**OGGETTO: Trasmissione parere istruttorio conclusivo della domanda AIA  
presentata da Eni Spa - procedimento di modifica ID 275.**

**OGGETTO:** Trasmissione parere istruttorio conclusivo della domanda AIA  
presentata da ENI S.p.A. - Raffineria di Sannazzaro De' Burgondi -  
procedimento di modifica ID 275

**Commissione Istruttoria AIA-IPPC**  
**Parere Istruttorio Conclusivo**  
**ENI S.p.A. Sannazzaro Dè Burgondi – Ferrera Erbognone (PV)**

## PARERE ISTRUTTORIO CONCLUSIVO

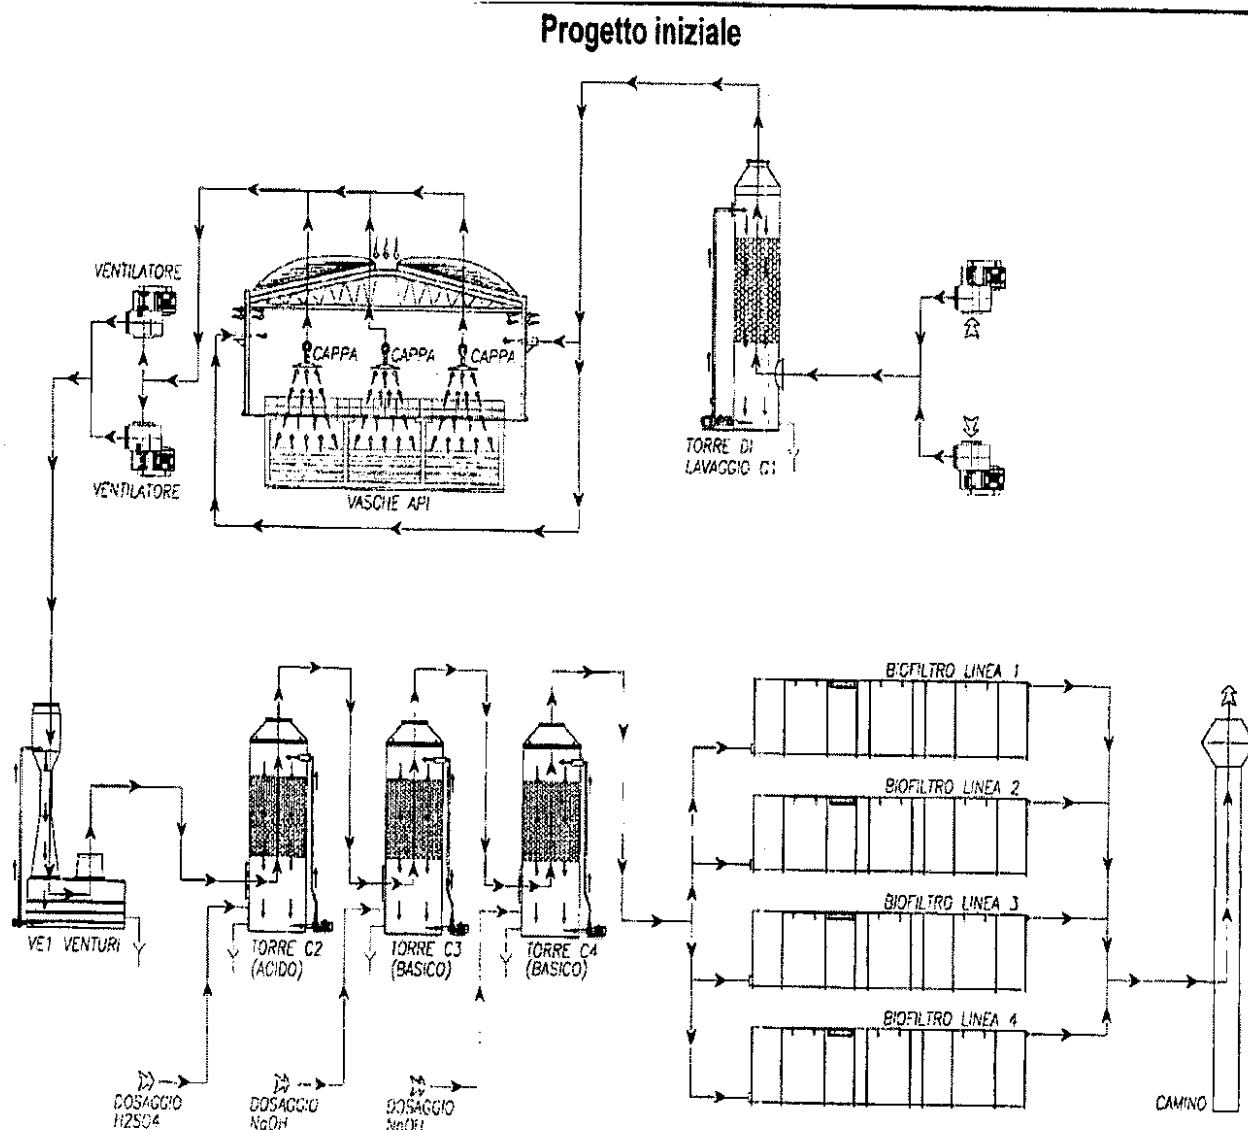
Di seguito si riporta uno schema semplificato del sistema di trattamento sopra descritto, tratto dalla documentazione consegnata durante la riunione del G.I. del 27/02/2013 (CIPPC-00-2013-0000354 del 28/02/2013).

Il sistema di copertura delle vasche era stato progettato per trattare un flusso d'aria in ingresso di  $46.000 \text{ m}^3/\text{h}$  con una concentrazione di VOC pari a circa  $400 \text{ mg}/\text{m}^3$ . I VOC trattati erano costituiti da idrocarburi aromatici e alifatici (circa 90% tra C5 e C15),  $\text{H}_2\text{S}$  ed  $\text{NH}_3$ .

## 5.2. Variante proposta dal Gestore

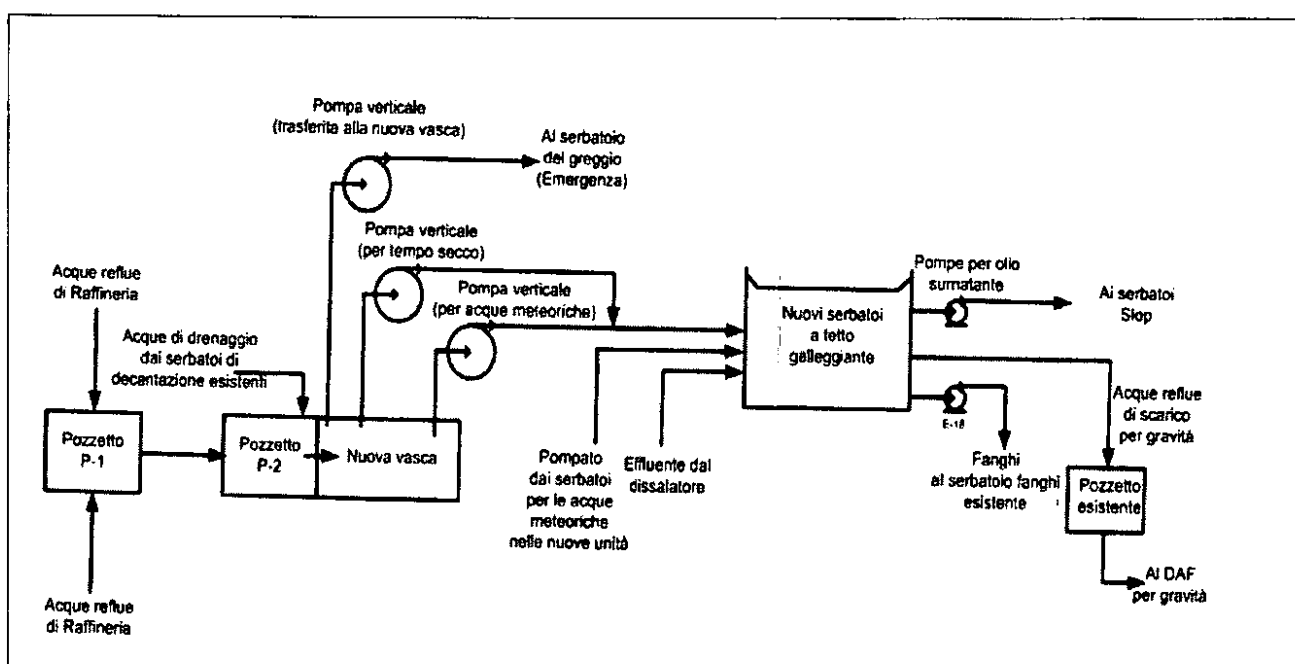
La variante progettuale proposta dal Gestore con comunicazione E.prot. DVA-2011-0018018 del 21/07/2011 prevede la completa sostituzione delle vasche API e l'installazione di tre serbatoi a tetto galleggiante, dotati di skimmer interno solidale, che ha la funzione di separare l'acqua dall'olio.

Ciascun serbatoio avrà un diametro di 23 m e altezza di 16 m e sarà progettato in modo tale da avere un tempo di residenza di 6 ore in condizioni di massima portata. Inoltre tutti i serbatoi avranno idonee guarnizioni al fine di minimizzare le emissioni non convogliate di VOC.

Il nuovo progetto non prevede l'installazione di alcun punto di emissione in atmosfera.

Di seguito si riporta uno schema semplificato del nuovo impianto.

Nel nuovo sistema, le acque reflue di raffineria provenienti dal pozzetto P-1 fluiscono in P-2, che sarà modificato con l'installazione di una griglia in uscita in modo che i solidi di grandi dimensioni possano essere accumulati nel pozzetto e rimossi.

Il progetto del nuovo sistema di separazione prevede la costruzione di un nuovo pozzetto adiacente a P-2, nel quale verrà trasferita la pompa da 850 m<sup>3</sup>/h attualmente installata in P-2. Nel nuovo pozzetto saranno inoltre installate nuove pompe verticali per la gestione del flusso delle acque reflue provenienti dal circuito fognario di raffineria.

Come risulta dalla documentazione consegnata durante la riunione del G.I. del 27/02/2013 (CIPPC-00-2013-0000354 del 28/02/2013), la nuova vasca adiacente al pozzetto P-2 sarà coperta (risposta al 3° quesito richiesto nella Relazione Istruttoria n. prot. CIPPC-00-2011-0001595 del 08/11/2011).

La variante, richiesta dal Gestore, al progetto di realizzazione del sistema di abbattimento mediante biofiltrazione delle emissioni di VOC dalle 3 vasche API (che costituiscono l'impianto di trattamento reflui della raffineria) consistente nella sostituzione dell'intero sistema di disoleazione mediante vasche API con serbatoi a tetto galleggiante dotati di skimmer in grado di combinare un'efficiente rimozione degli oli nei reflui da trattare ad una sensibile diminuzione delle emissioni non convogliate di VOC, costituisce – in base alle dichiarazioni rese dal Gestore nonché all'analisi della documentazione inviata dal Gestore – una **modifica NON SOSTANZIALE**.

- comporta una riduzione delle emissioni di VOC superiore rispetto a quella prevista nel caso in cui le vasche API fossero dotate di copertura, di captazione e di trattamento delle emissioni di VOC mediante biofiltrazione,
- comporta un miglioramento nella rimozione degli idrocarburi nei reflui, dal momento che l'efficienza di abbattimento del nuovo sistema di separazione con serbatoi a tetto galleggiante è del 98%, quindi superiore a quella delle vasche API attualmente installate, pari al 96%,
- non prevede l'installazione di nessun punto di emissione in atmosfera, previsto invece nel caso in cui le vasche API fossero dotate di copertura, di captazione e di trattamento delle emissioni di VOC mediante biofiltrazione.
